Athugasemdir við málsmeðferð og tillögu að deiliskipulagi Suðurlandsvegar í Kópavogi og Mosfellsbæ

Efni: Athugasemdir eigenda Elliðakots vegna deiliskipulags sem nefnt hefur verið „Suðurlandsvegur frá Fossvöllum að Hólmsá“.

Efni: Athugasemdir eigenda Gunnarshólma og Lækjarbotnalanda 4 og 5 vegna deiliskipulags sem nefnt hefur verið „Suðurlandsvegur frá Fossvöllum að Hólmsá“.

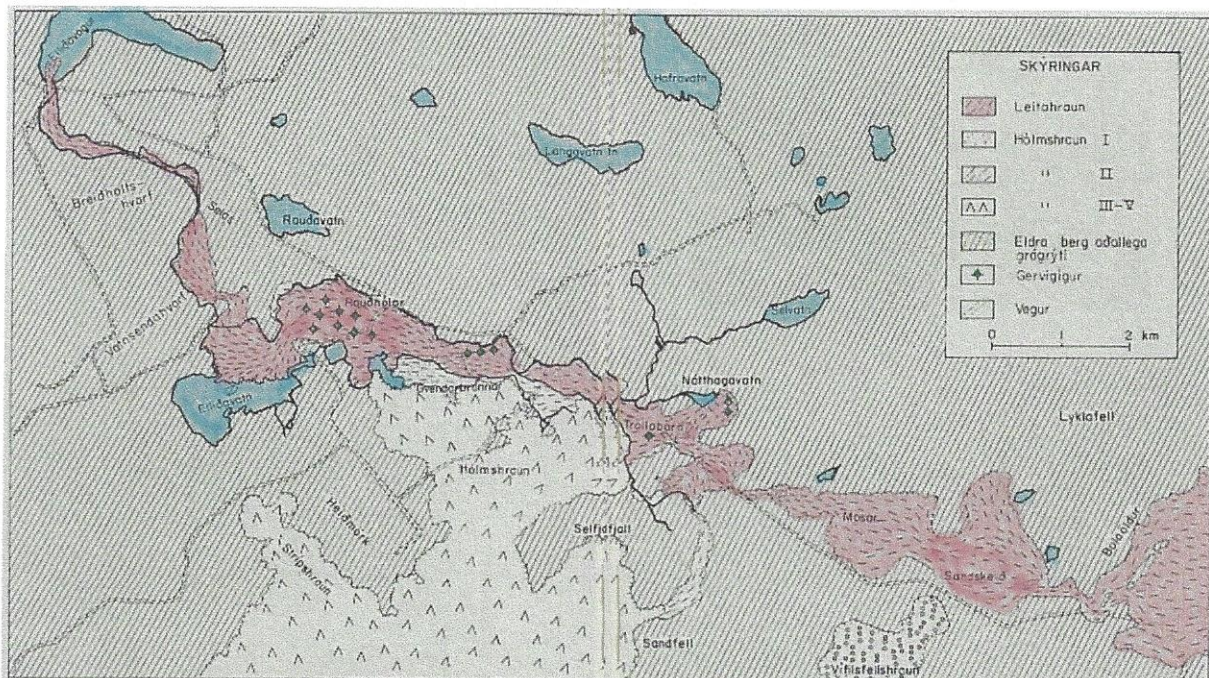
- Tvöföldun vegar þýðir örugga miðjuskiptingu eins og vegrið.
- Minnsta útgáfan er 1+1 en þar fyrir ofan kemur 2+1.
- Ef settar eru tvær akreinar í hvora átt er talað um 2+2.
- 2+2 þýðir ákveðin atriði til viðbótar við tvöföldunina.
- 2+2 þýðir að það þarf að uppfylla atriði eins og breidd, merkingar o.fl.
- 2+2 þýðir að amk. öryggissvæði þurfa að vera beggja vegna eða vegrið.
- 2+2 þýðir að það þurfa að vera lágmarks vegaxlir.
- 2+2 þýðir að öll gatnamót þurfa að vera mislæg.

Ástæða þess að farið er í tvöfaldanir vega eru fyrst og fremst vegna umferðaröryggis, en þar á eftir kemur umferðarflæði og afkastageta vegarins. Umferðaröryggið næst fyrst og fremst með aðgreiningu akstursstefna, öryggissvæða, vegbúnaði og gerð gatnamóta.

“Deiliskipulag Suðurlandsvegur Geitháls - Lækjarbotnar”

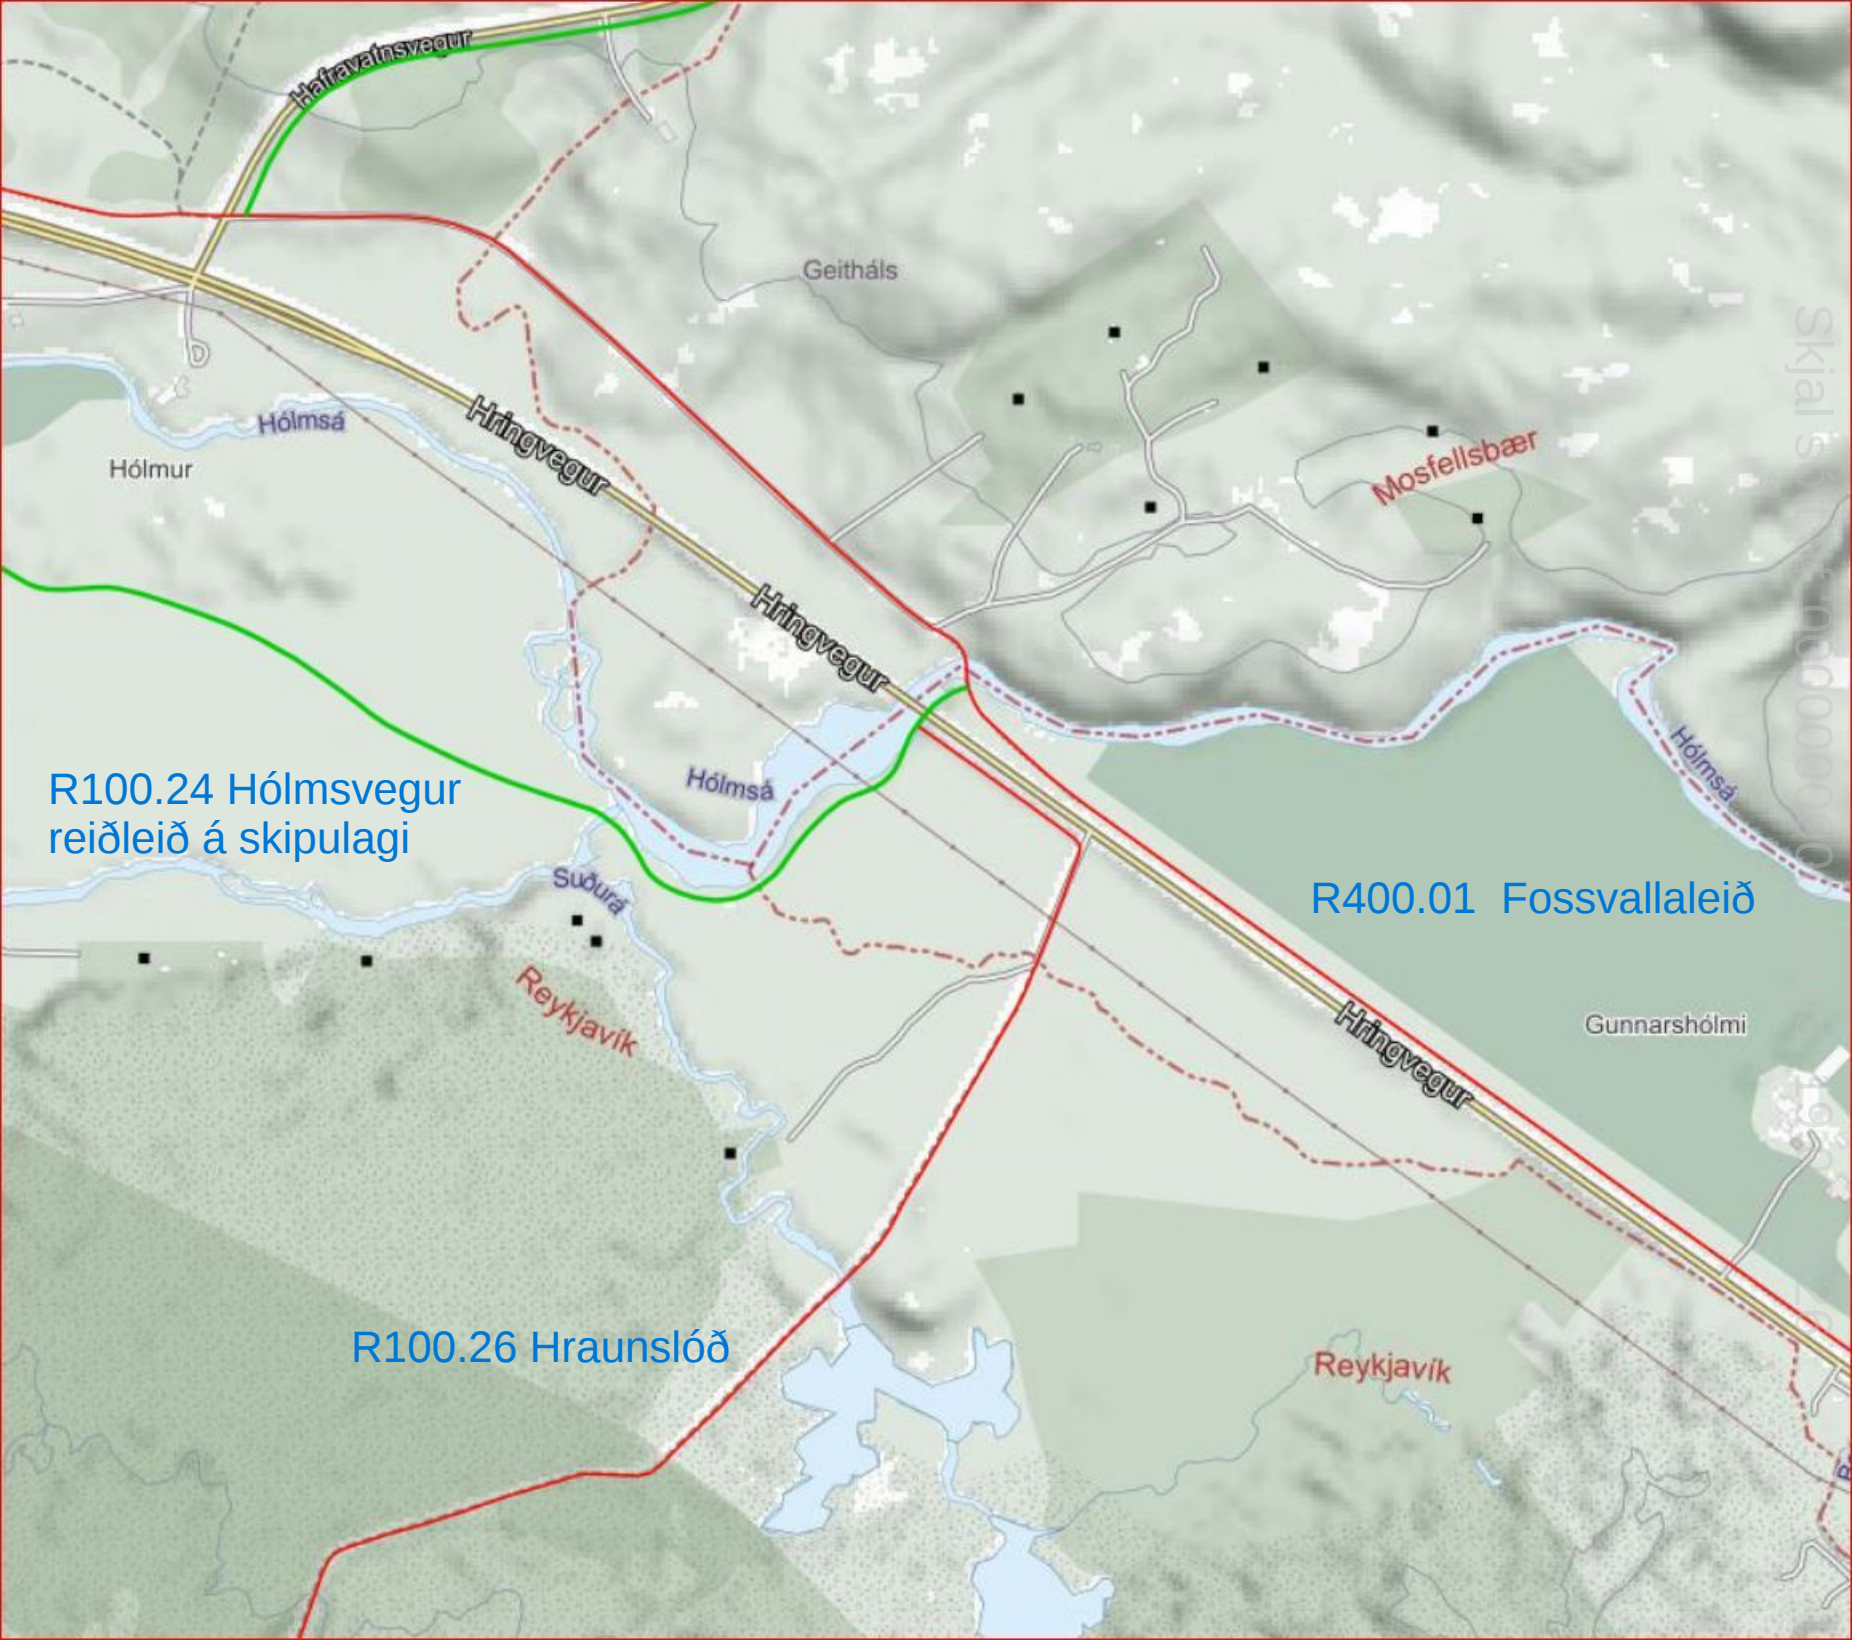
Tengingu vantar fyrir reiðleiðir R100.26 frá Hraunslóð að væntanlegri reiðleið R100.24 Hólmsvegur yfir á reiðleið R400.01 Fossvallaleið norðan við Suðurlandsveg.

Undirritaður gerði árið 2010 tillögu að tengingu reiðleiða undir brúna á Hólmsá, tillagan var þá kynnt Vegagerðinni. Þessi tillaga á alveg eins við í dag í tengslum við breikkun Suðurlandsvegar.
